**CAVA TOMBACCIO**  
**COMUNE DI STAZZEMA (LU)**

**MODIFICA NON SOSTANZIALE ALLA PCA 14/2017 PER SPOSTAMENTO  
VOLUMI DI COLTIVAZIONE  
RAPPORTO INTEGRATIVO**

**ottobre 2024**

Fig. 1 – Indicazione punti visuali fotografie

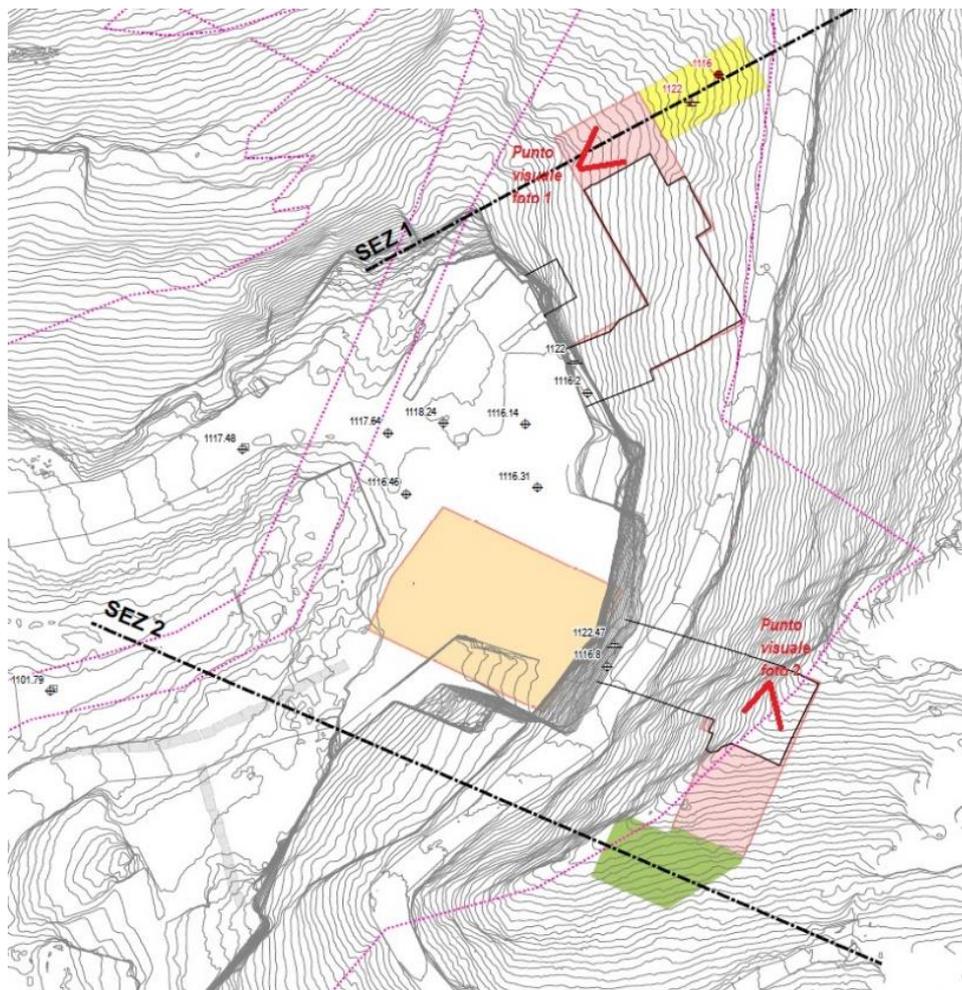
2. documentazione fotografica attestante la situazione in atto sia nel sito della nuova escavazione che nel sito di prevista rinuncia all'escavazione.

Si riportano, di seguito, due fotografie, i cui punti di ripresa sono evidenziati nella relativa figura, che mostrano il fronte di attacco previsto all'interno della galleria Nord e quello posto nel punto più prossimo all'area “rinunciata” nella galleria Sud.

*Fotografia 1 – Galleria Nord – Fronte di avanzamento variante*

*Fotografia 2 – Galleria Sud – L'area "rinunciata" si trova a una distanza di circa 15 metri in avanzamento all'interno del monte*
